改善箇所説明図

改善措置の内容

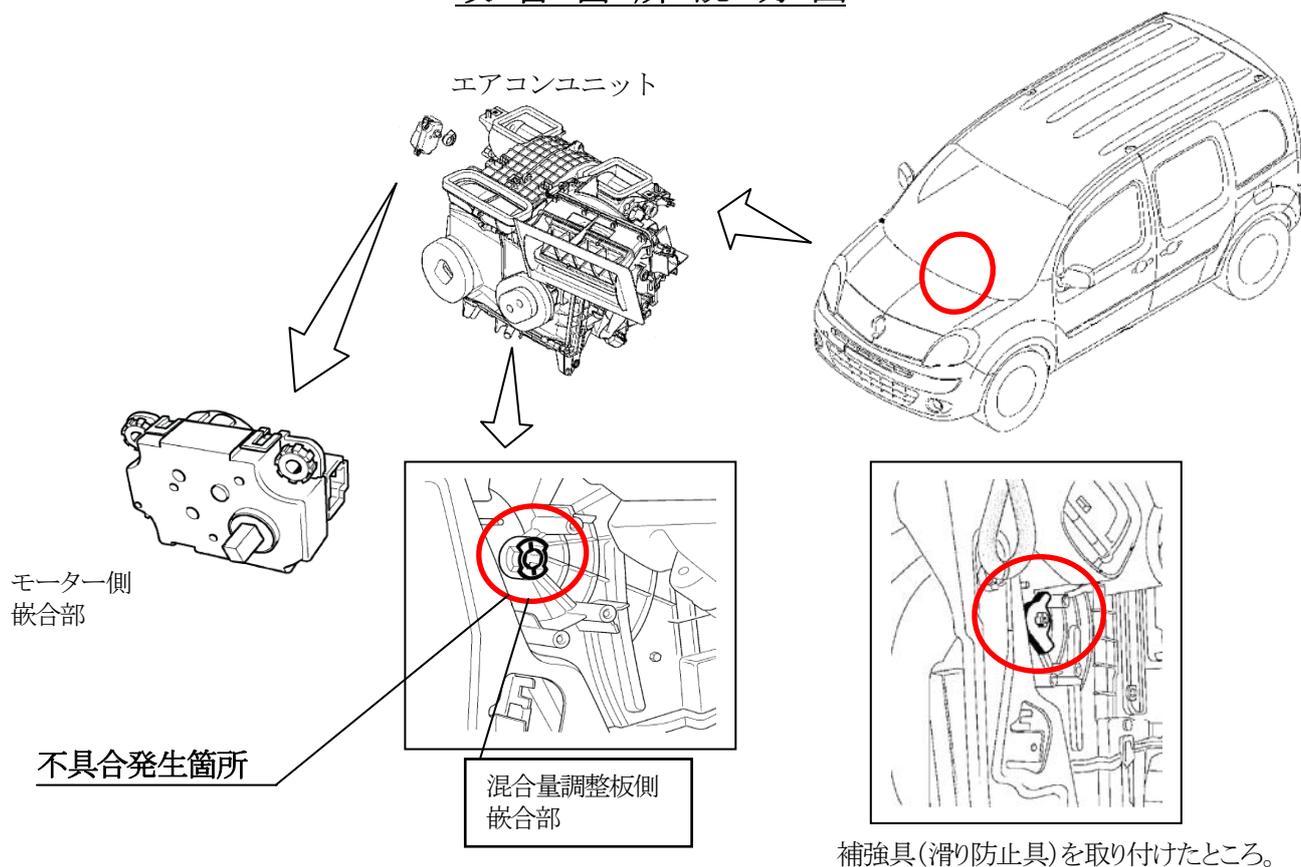
エアコンの温風と冷風の混合量調整板を動作させるモーターとその調整板との嵌合部において、調整板側の材質が不適切なため強度が不足しているものがある。そのため、そのままの状態で使用を続けると、当該嵌合部が損傷しモーターが空転して、エアコンの温度調節が出来なくなり、最悪の場合、デフロスタの性能が低下し、保安基準に適合しないおそれがある。

全車両、当該嵌合部を点検し、損傷している場合は、エアコンユニットを対策品と交換する。
 損傷していない場合は、調整板側に補強具を取り付け、補強具の形状に合わせたモーターに交換する。
